BETEILIGUNG DER BEHÖRDEN UND SONSTIGEN TRÄGER ÖFFENTLICHER BELANGE,
DER NACHBARGEMEINDEN SOWIE DER ÖFFENTLICHKEIT

V B-PLAN NR. 19 SOLARPARK *AM KREKENBERG*, TARMOW, GEMEINDE FEHRBELLIN

Stellungnahmen mit Hinweisen und Bedenken

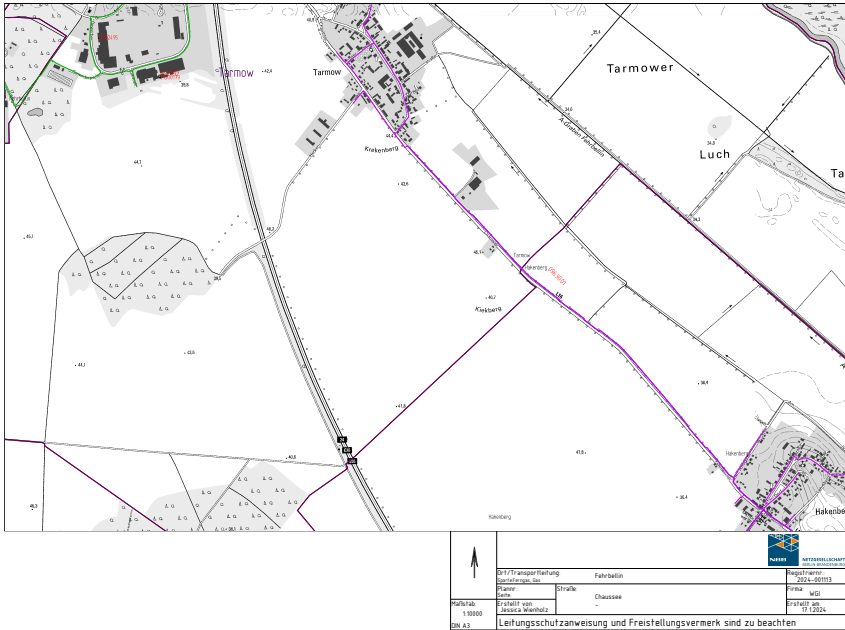
| NR. | STELLUNGNAHME | ABWÄGUNG |
|-----|---|---|
| 7.4 | <p>Den eingereichten Planunterlagen ist weiterhin zu entnehmen, dass an der L 16 außerhalb der Ortsdurchfahrt ein Löschwasserteich geplant ist. Die genaue Größe und Lage, mögliche Nebenanlagen etc. sowie die geplante Erschließung des Löschwasserteiches sind jedoch nicht angegeben. Auch diesbezüglich wird auf den § 24 Abs. 1 BbgStrG verwiesen. Einer Erschließung des Löschwasserteiches über eine Zufahrt außerhalb der Ortsdurchfahrt wird nicht zugestimmt. Weiterhin ist außerhalb der Ortsdurchfahrt die Anbauverbotszone (20 m) zur L 16 unbedingt einzuhalten. Der Löschwasserteich, bauliche Anlagen, Zäune etc. dürfen innerhalb der Anbauverbotszone (20 m) zur L 16 nicht errichtet werden.</p> <p>Vor jeder Änderung ist die Zustimmung des Landesbetriebes Straßenwesen Brandenburg (LS) einzuholen.</p> | <p>7.4</p> <p>Die Zufahrt zur Versorgungsfläche selbst befindet sich innerhalb der Ortsdurchfahrt. Das Ortsschild befindet sich erst nach der ovalförmigen Aufweitung, der Löschteich soll nunmehr als Brunnen realisiert werden und seine Zufahrt befinden sich noch davor und somit innerhalb der Ortsdurchfahrt. Siehe Foto Google street view August 2023 und vgl. Vermessungsgrundlage und Plansatzung.</p>  |
